**Projet de centrale photovoltaïque au sol sur la
commune de Sainte-Menehould (51800)**
Mémoire de réponse à l'avis n° 2023APGE31 MRAe

Date de saisine de l'Autorité environnementale : 08/02/2023

Demande de permis de construire :
Dossier N° PC 051 507 22 E0009
Date du dépôt : 18/11/2022
Demandeurs : SASU SAINTE MENEHOULD PV
Représentée par Mathieu DEBONNET

Third Step Energy
55 Allée Pierre Ziller, Atlantis 2
06560 Valbonne - France
06/04/2023

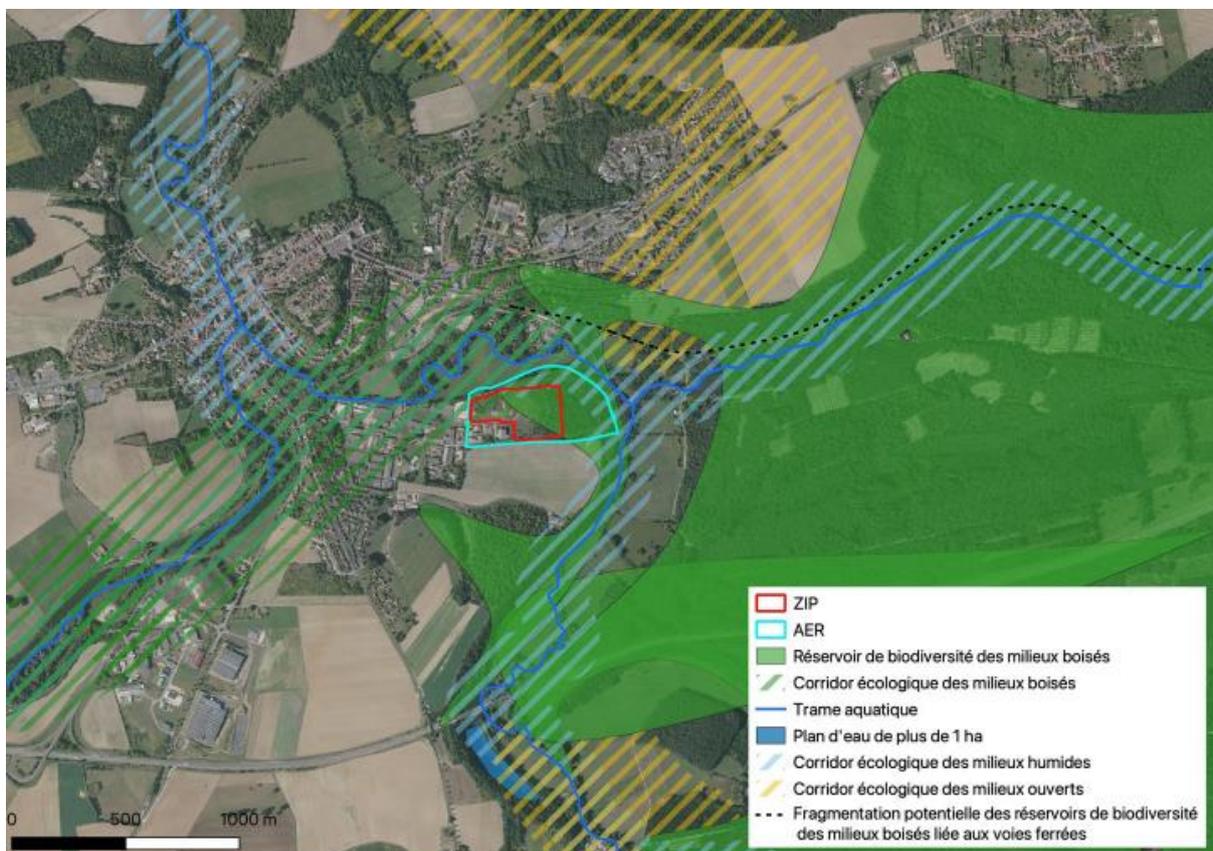
L'Ae recommande au pétitionnaire de prendre en compte les règles et les objectifs du SRADDET, et notamment les règles n°5 relatives au développement des énergies renouvelables et de récupération en tenant compte du potentiel local et dans le respect de la biodiversité et des patrimoines et n°8 de préservation et de restauration de la trame verte et bleue, en évitant la zone boisée.

L'intégralité du boisement n'a pu être évitée pour des raisons d'équilibre technico-économiques du projet. La priorité s'est portée sur l'évitement des habitats précités malgré leur localisation en site dégradé puisque ces habitats présentent un enjeu de conservation plus élevé (cf. IV. Synthèse et hiérarchisation des enjeux p.82 du VNEI).

Il convient également de souligner que l'autorisation de projets en-dehors de ces espaces n'est pas nécessairement constitutive d'une incompatibilité avec le SRADDET, dès lors que l'objectif général est quant à lui respecté : « *Favoriser le développement des énergies renouvelables et de récupération (...) dans le respect des usages et des fonctionnalités des milieux forestiers, naturels et agricoles ainsi que des patrimoines et de la qualité paysagère* » et « *préserver la trame verte et bleue* » (Règles 5 et 8). TSE a d'ailleurs bien intégré les règles du SRADDET en phase de conception puisque la règle 9 « *Préservation des zones humides identifiées* » a également été respectée.

Extrait 1 - Trame verte et bleue du SRCE de Champagne-Ardennes

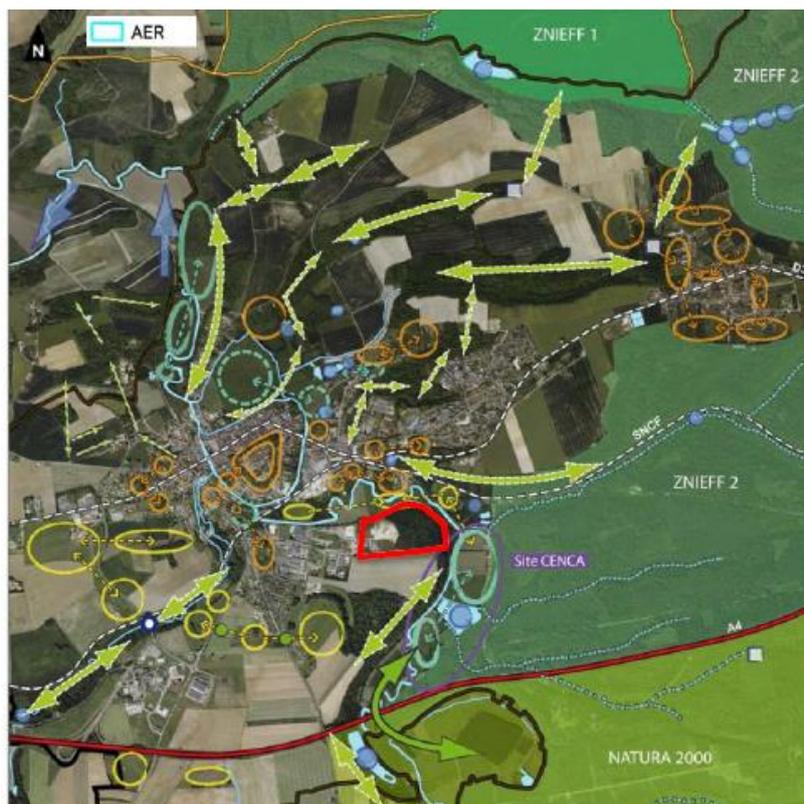
Recommandation N°9 : L'Ae recommande d'éviter les corridors écologiques et le réservoir de biodiversité des milieux boisés.

Comme précisé dans la réponse à la recommandation 7, l'évitement total des milieux forestiers n'était pas envisageable pour des raisons d'équilibre technico-économiques. Pour rappel, plus de la moitié de la surface du projet a été évitée (4,9 ha) pour préserver les milieux représentant les enjeux de conservation les plus importants. Les boisements humides et les fourrés arbustifs développés sur l'ancienne décharge présentent des enjeux de conservation plus élevés que le boisement impacté, ainsi ces secteurs ont été évités en priorité.

Par ailleurs, à l'échelle du Schéma Régional de Cohérence Ecologique, une partie du site est comprise dans un réservoir de biodiversité (principalement les secteurs évités par le projet - cf. extrait 1 ci-après). Toutefois, une déclinaison plus précise de la trame verte et bleue a été réalisée à l'échelle communale, dans le cadre du PLU et n'identifie pas le site comme un réservoir de biodiversité (cf. extrait 2 ci-après).

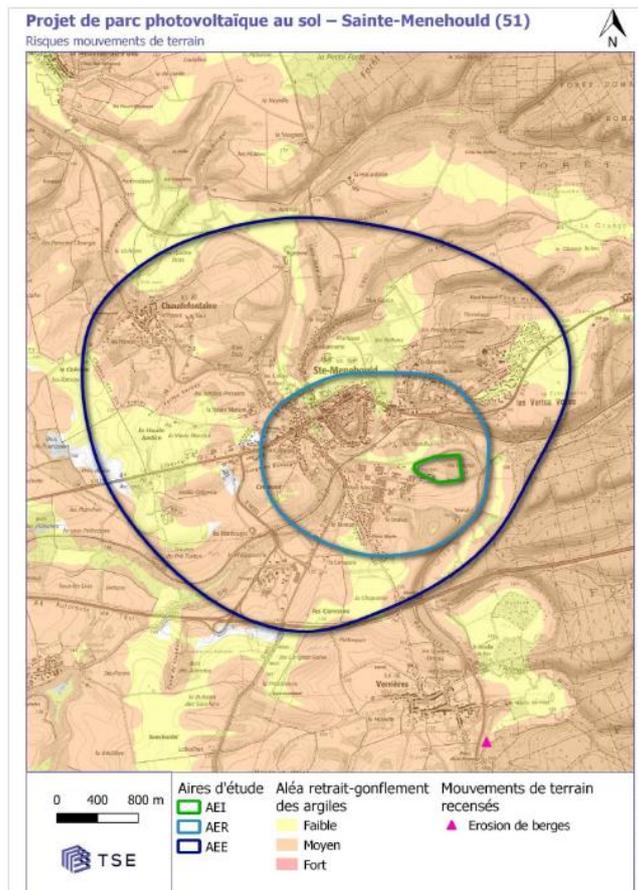
Recommandation N°12 : L'Ae recommande au pétitionnaire de compléter son dossier de MEC-PLU avec l'analyse des enjeux liés au risque d'inondation comme cela a été présenté dans l'étude d'impact du projet.

En ce qui concerne le risque par remontée de nappe, celui-ci est lié à une mauvaise absorption de l'eau par les sols et à un débordement de la nappe dans la zone non saturée. Un zonage de ce risque est réalisé par le BRGM mais ce dernier est, selon le SDAGE Seine-Normandie, « basé sur une analyse par interpolation de données très imprécises et provenant parfois de points éloignés les uns des autres. Pour cette raison, l'information ne procure que des tendances et ne peut être utilisée localement à des fins de réglementation ». Cette carte fait apparaître au droit de la zone d'implantation potentielle un risque de débordement de nappe jugé modéré à fort.

Afin de limiter au maximum ce risque, le porteur de projet décide de la surélévation des installations techniques comme les postes de transformation et de livraison par décaissage d'environ 75 centimètres par rapport au terrain naturel et d'un remblai disposé autour des structures, mais aussi de panneaux surélevés sur des pieux battus. Le point le plus bas des panneaux se situe à un mètre au-dessus du niveau du sol.
